Troca de intercom – Flightcom 403 pelo ACT1 ACTIVE

BOLETIM DE SERVIÇO 1-0807

Agosto/2007

Revisão 1: agosto 2011

Furos sobrepostos do intercom ACT-1 sobre o Flightcom 403

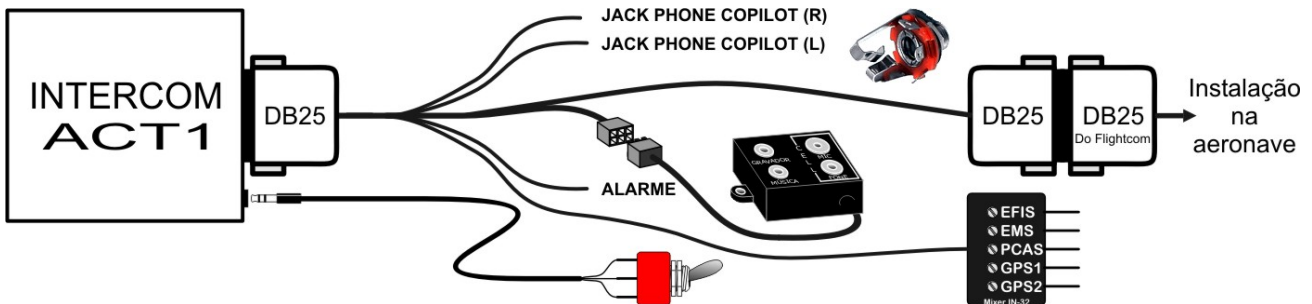
O painel frontal do intercom ACT1-4P mede 75 × 30mm e os furos não têm o mesmo posicionamento do Flightcom 403, então é necessário fazer algumas alterações.

No painel da aeronave, que estava com o Flightcom 403, os furos estarão como os mostrados na parte central do desenho ao lado. Terá que se alargar um pouco os furos maiores, para o lado de fora, com uma lima redonda, e o orifício central também terá que ser aumentado para cima, de forma que os furos no painel da aeronave ficarão com um novo *layout*, mostrado no desenho de baixo, com a furação do painel do intercom ACT-1 sobreposta à do Flightcom 403. Como se vê no desenho, outros dois furos terão que ser feitos, aonde vão os parafusos de fixação do painel.

Diagrama do adaptador para ligar o intercom ACT1-4P em aeronave preparada para o Flightcom 403 estéreo.

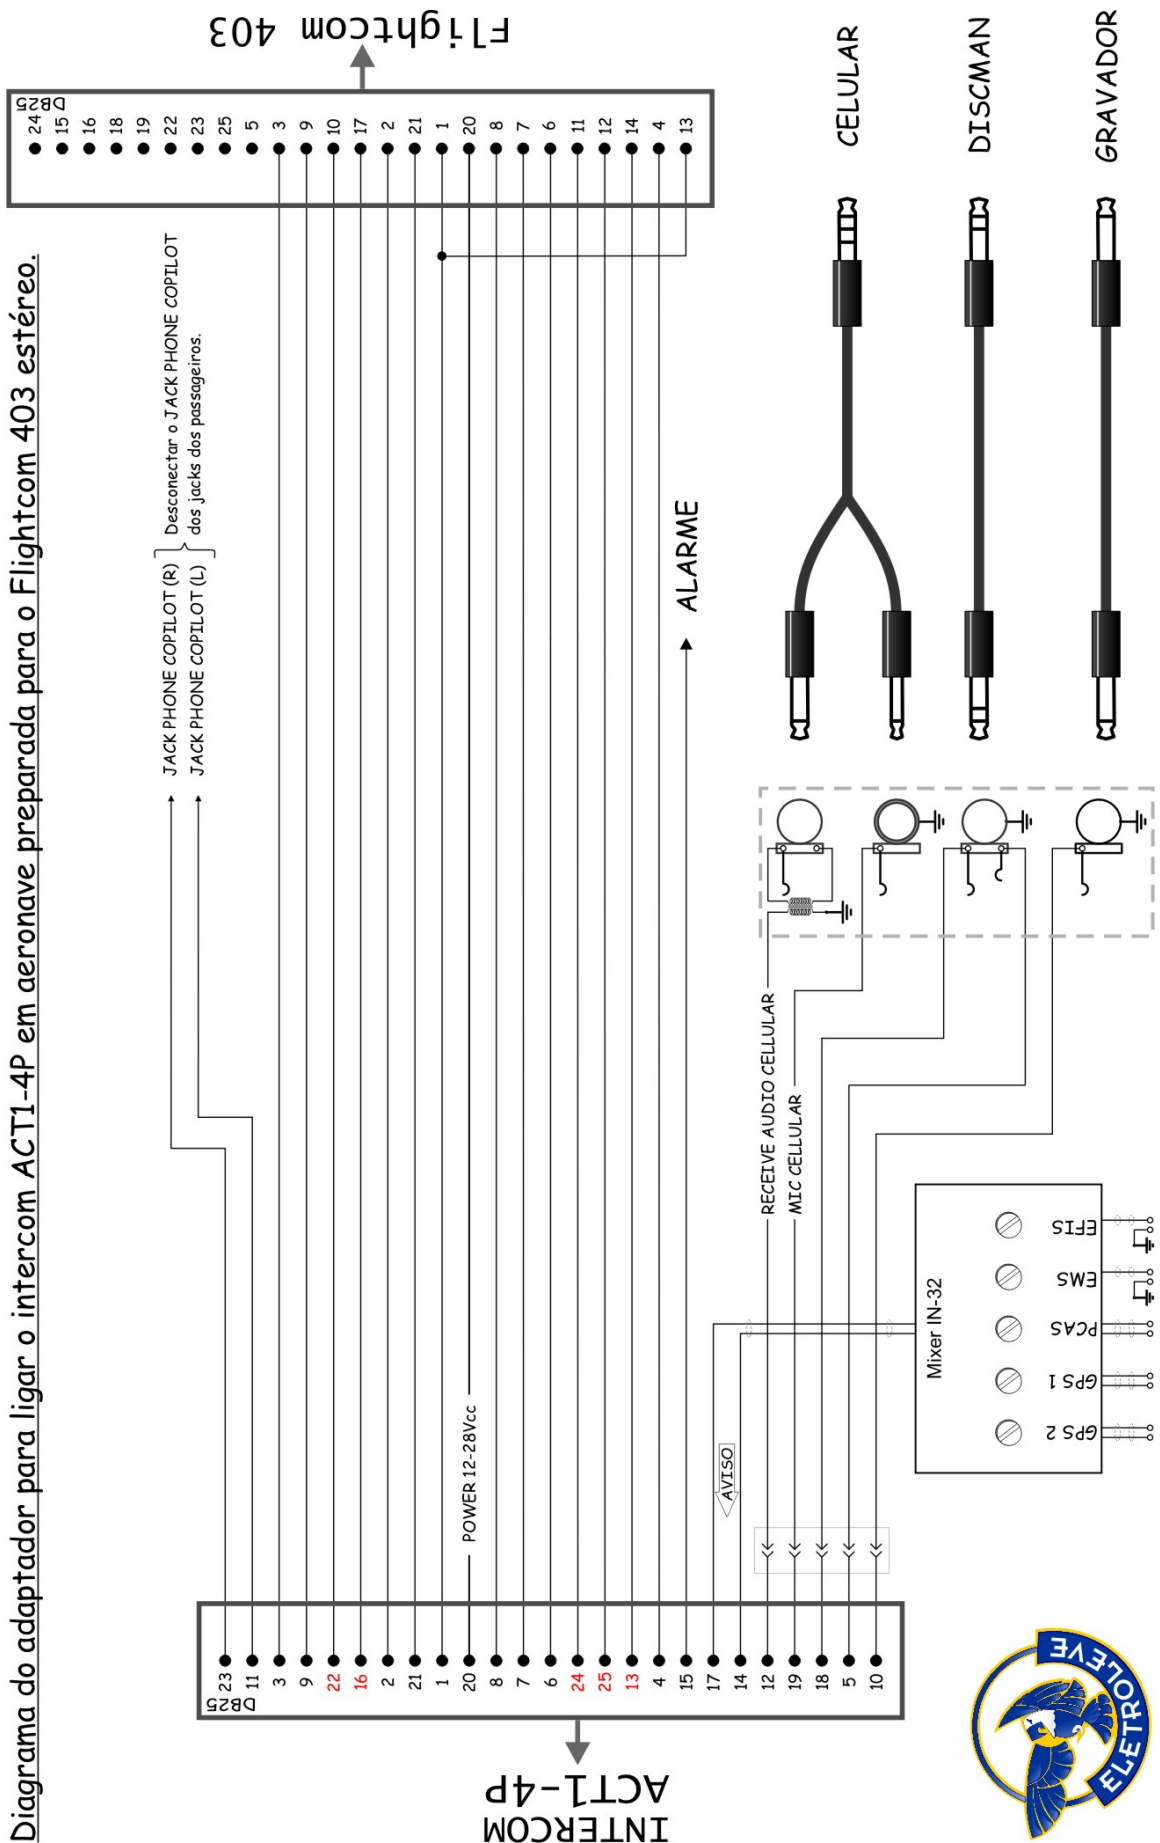
O diagrama da página seguinte mostra as ligações elétricas do adaptador que torna compatível a instalação do intercom Flightcom 403, existente na aeronave, com o intercom ACT1-4P, incluindo o conector para a caixa de conexões de música, telefone celular e gravador, bem como o mixer IN-32.
